改善箇所説明図

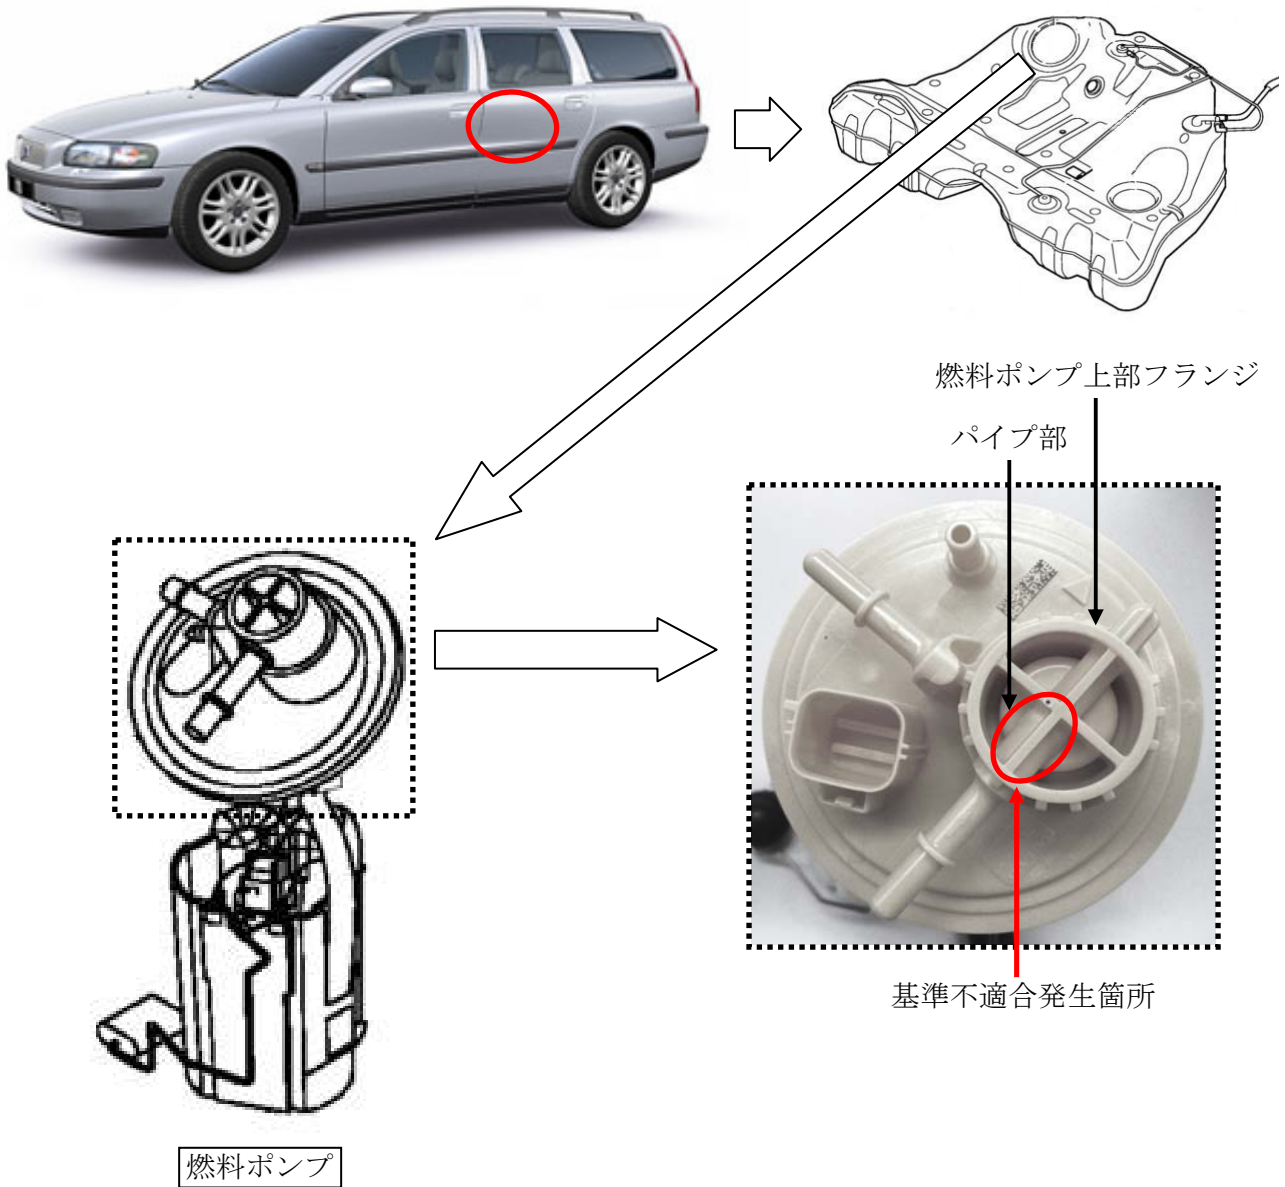
基準不適合発生箇所

燃料ポンプ上部フランジ内パイプ部の厚みが不足しているため、経年および使用環境の影響により、当該パイプ部に亀裂が生じることがある。そのため、最悪の場合、燃料が漏れるおそれがある。

改善の内容

全車両、燃料ポンプを点検し、対象のものは対策品と交換する。
